Nota Técnica nº 205/2018-SRM/SCT/ANEEL

Processo: **48500.000703/2017-80**

**Assunto: Tratamento dos investimentos em melhorias nos sistemas de transmissão existentes, nos termos da Resolução Normativa nº 443, de 26 de julho de 2011 – Fechamento 3ª fase da Audiência Pública nº 41/2017.**

**Gráfico 1: Relação dos investimentos em melhorias solicitados e AIS frente à depreciação dos bens.**

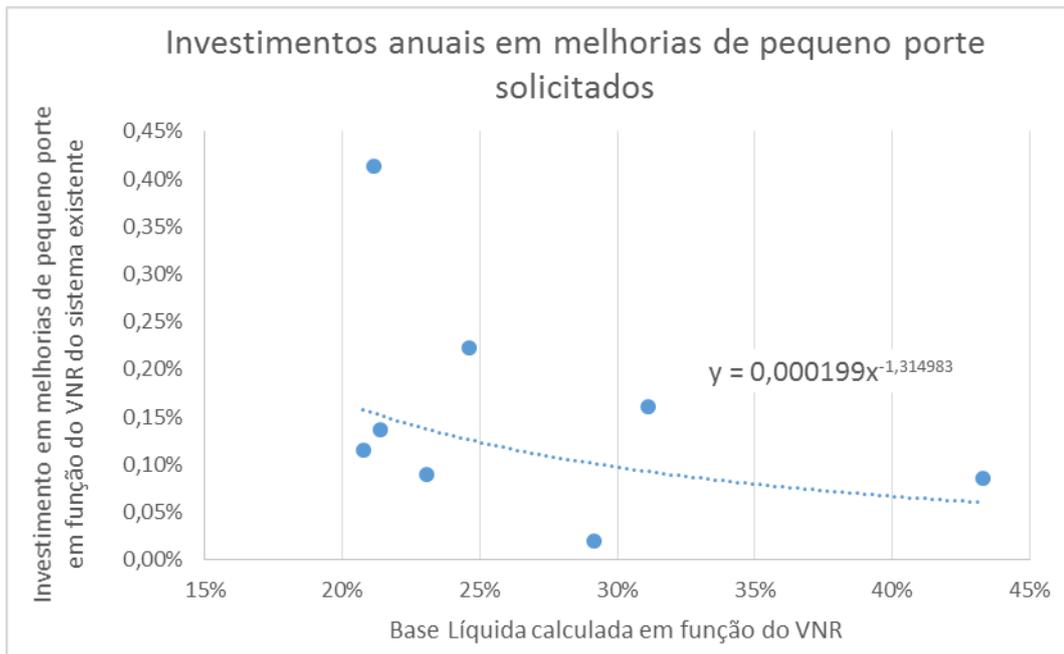
75. Para as contribuições da Abrate e Eletrobras que propõe aumentar os fatores de explicação da regressão, foram aperfeiçoados com os dados corrigidos no fechamento da AP (conforme destacado na seção anterior). Além disso, a Copel apresentou comportamento, na regressão muito diferente das demais empresas. Os valores solicitados anualmente pela empresa foram muito além do reconhecido pela ANEEL (em alguns casos, chegando a oito vezes), sem contar a falta de informação de investimento em melhorias de pequeno porte cadastradas no PMI<sup>1</sup>. Desse modo, pela distorção que ela traz à regressão, opta-se por retirá-la da amostra.

76. O resultado está no Gráfico 1, de modo que, no eixo vertical, tem-se o percentual do investimento médio aprovado em melhorias de pequeno porte calculado em função do VNR<sup>2</sup> e, no eixo horizontal, o percentual da Base Líquida calculado em função do VNR dessas instalações. Todas as informações estão referenciadas à data de 1º de julho de 2017 e os valores do Ativo Imobilizado em Serviço - AIS e Base Líquida foram os mesmos adotados na REN nº 762/2017.

77. Como resultado, a regressão obtida fornece, para determinado AIS e nível de depreciação acumulada, o percentual de investimentos necessários na realização de melhorias de pequeno porte. Essa equação pode ser utilizada de forma ampla no momento da revisão periódica, quando todos os ativos da concessionária são submetidos à revisão, conforme regras e critérios do Submódulo 9.1 do PRORET:

Gráfico 2: Receita de melhorias homologada pela ANEEL para os investimentos realizados entre 2013 e 2017.

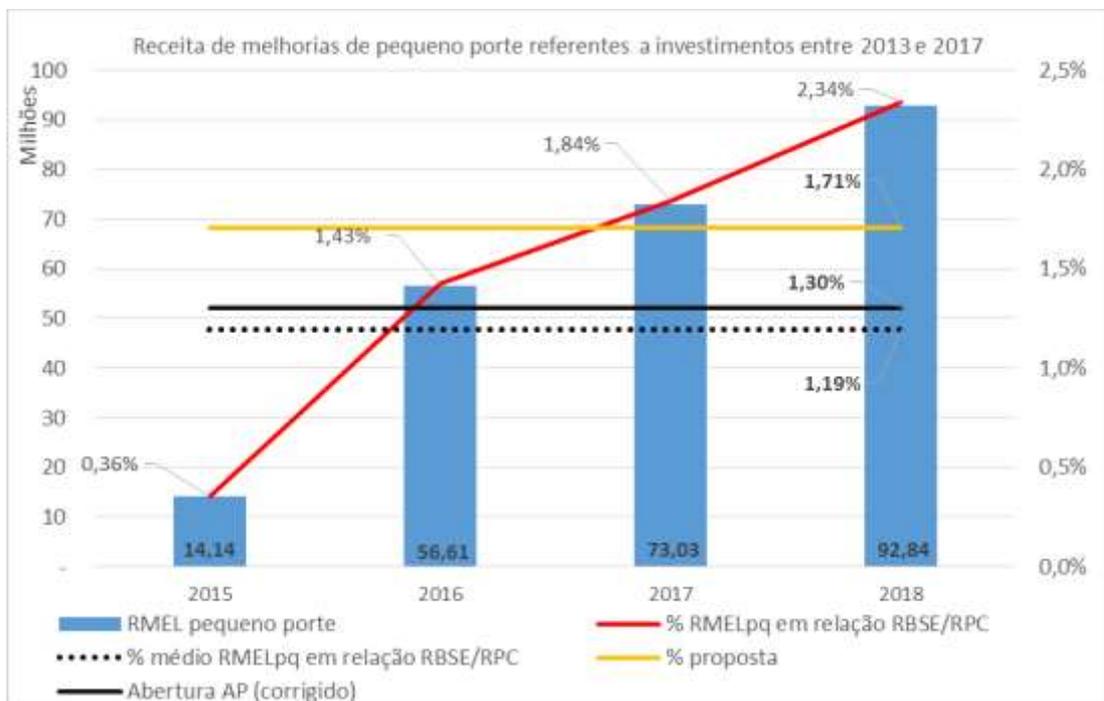
79. O Gráfico 2 apresenta o montante acumulado das receitas de melhorias para as concessionárias prorrogadas. Como é esperado, a receita é crescente com o decorrer do tempo, já que anualmente se adiciona ao valor vigente da RMEL as novas receitas de melhorias de pequeno porte executadas até dezembro do ano anterior.

80. Para fins de comparação, o gráfico também apresenta o percentual da receita atribuída às melhorias de pequeno porte (RMEL) em relação à receita econômica homologada para as instalações remuneradas via RBSE ou RPC, nos termos da Portaria MME nº 120, de 2016, da Resolução Normativa nº 762, de 2017, e da Resolução Homologatória nº 2.258, de 2017. Essa receita, apesar de calculada apenas em 2017, refere-se à remuneração (econômica) dos ativos alcançados pelo §2º do artigo 15 da Lei nº 12.783, de 2013, e que estavam em operação comercial na data-base de dezembro de 2012. Conforme expresso na seção anterior, os valores foram ajustados em relação à abertura da AP, haja vista os efeitos do REIDI, da aceitação de recursos interpostos e da atualização monetária da receita para junho de 2018.

81. A comparação percentual das melhorias de pequeno porte especificamente com a receita econômica da RBSE/RPC das concessionárias prorrogadas é realizada por duas razões: (i) a quase totalidade das melhorias de pequeno porte executadas por essas empresas é realizada nos ativos remunerados via RBSE/RPC, que são mais antigos; e (ii) demonstra, como esperado, o baixo impacto na receita decorrente do reconhecimento das melhorias desse porte frente à receita do sistema que, de fato, requer as intervenções. Depreende-se do gráfico que as receitas do período 2015-2018, se anualizadas, equivalem a um percentual médio de **1,19%** da RBSE/RPC associada aos ativos em análise.

82. A equação proposta na abertura da AP, aplicada à situação atual, equivale a 1,30% da RBSE/RPC associada aos ativos em análise, enquanto a proposta de fechamento equivale, em média, a **1,71% da RBSE/RPC** associada aos ativos em análise. Para tal simulação foi mantido o custo de capital atualmente vigente, de 6,64% depois de impostos, que foi, inclusive, aplicado no caso das autorizações anuais de melhorias de pequeno porte realizadas entre 2013 e 2017.
